女川原子力発電所第2号機 工事計画審査資料	
資料番号	O2-変2-他-F-24-0001 改1
提出年月日	2023年3月29日

# 女川原子力発電所第2号機 設計及び工事計画変更認可申請の概要

2023年3月29日

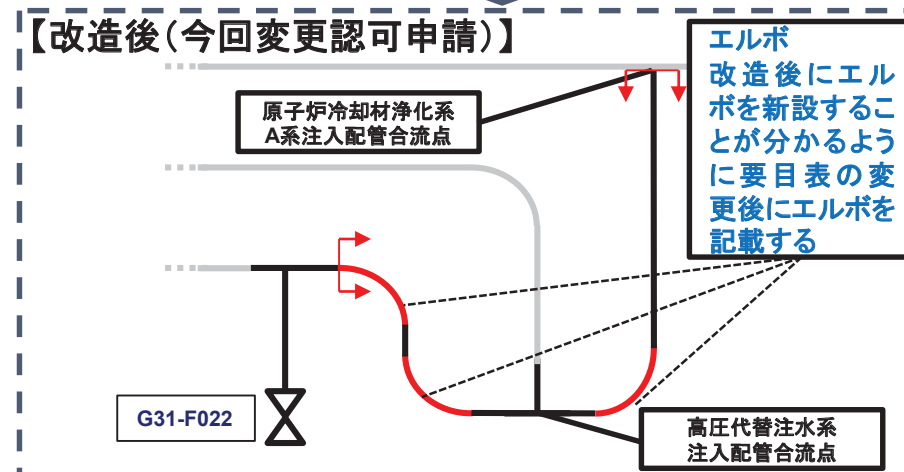
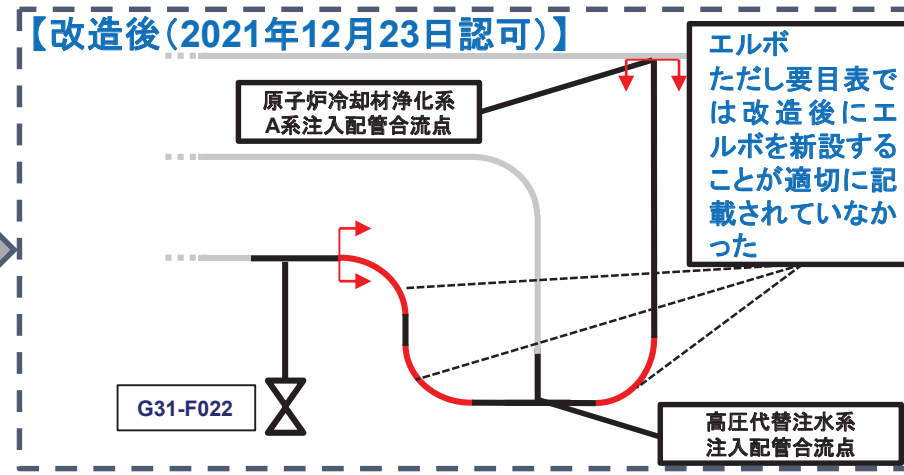
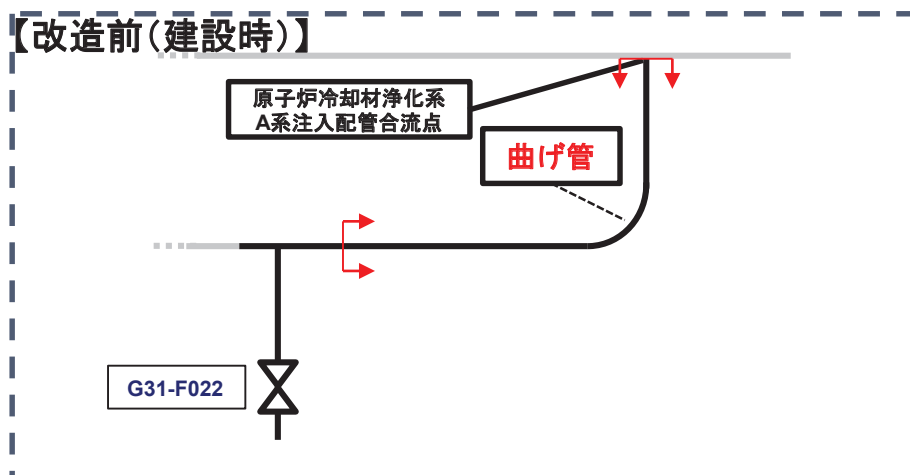
- 原子炉冷却材浄化系 主配管 (G31-F022～高圧代替注水系注入配管合流点) (高圧代替注水系注入配管合流点～原子炉冷却材浄化系A系注入配管合流点) について、2021年12月23日認可の要目表において原子炉冷却材浄化系配管に高圧代替注水系配管を接続するためにエルボ新設を含むルート変更を実施した。この際、配管の一部を建設時の曲げ管から製作管理が容易なエルボ材に変更したが、要目表の変更後(改造後)にエルボを新設することが適切に記載されていないため要目表の記載の変更を行う。

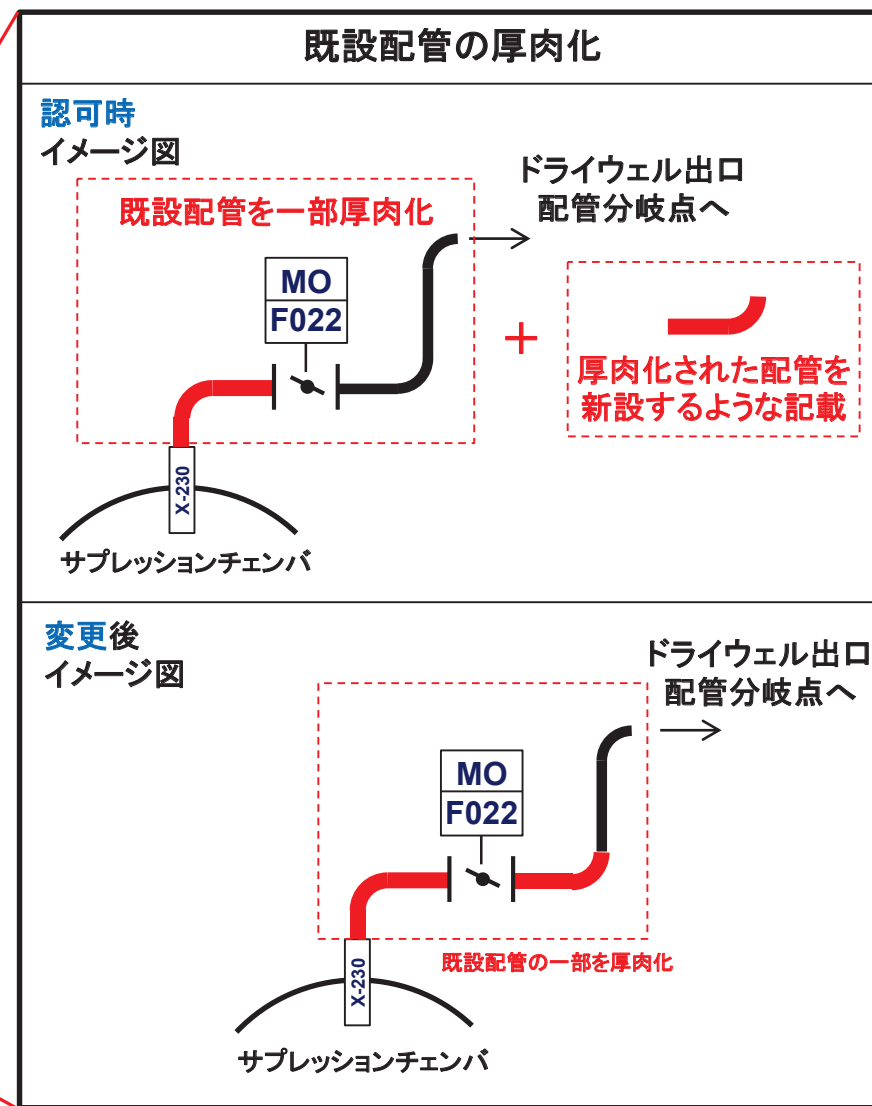
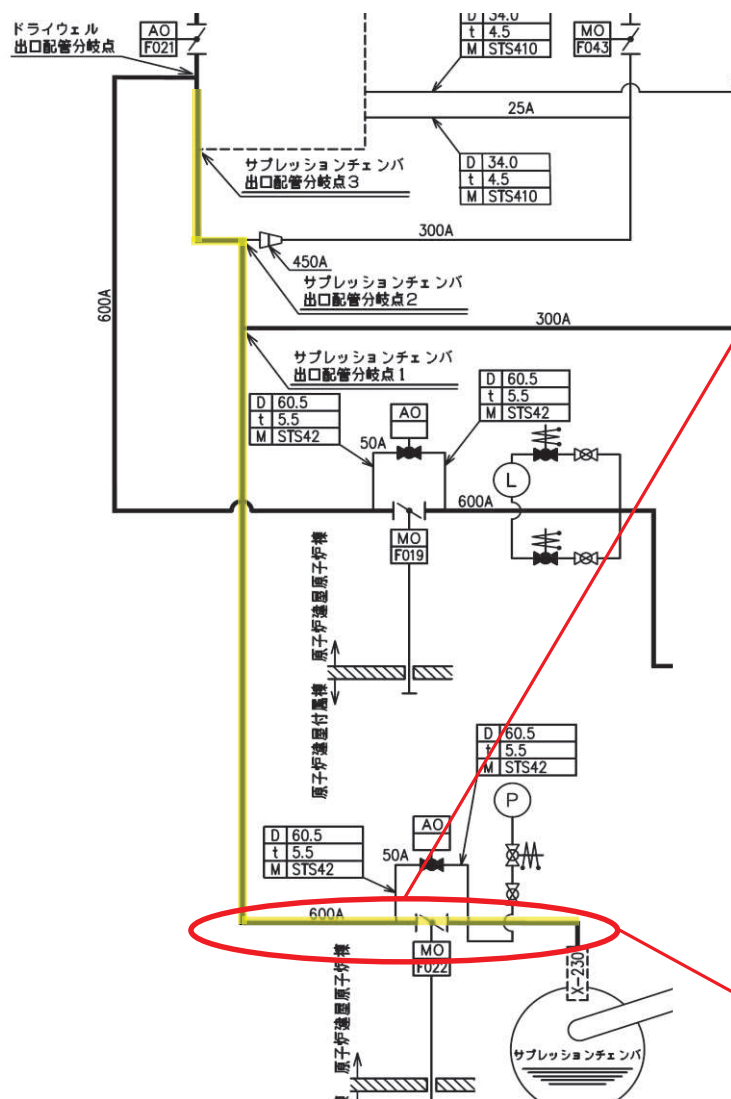
- 耐震性強化のため原子炉格納容器調気系の既設配管の一部厚肉化を実施していることが、要目表に適切に記載されていなかったことから要目表の記載の変更を行う。

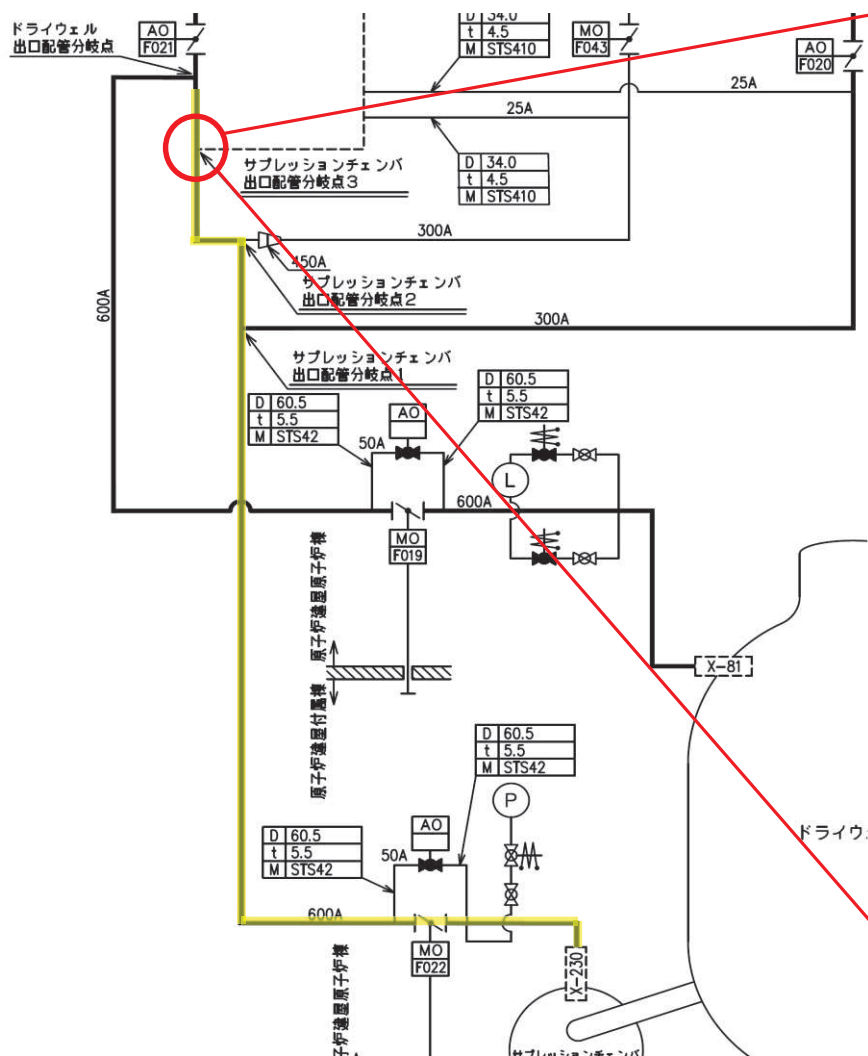
- 原子炉格納容器調気系から原子炉格納容器フィルタベント系への分岐工事においてJIS規格外ティーを採用していることが、要目表に適切に記載されていなかったことから要目表の記載の変更を行う。
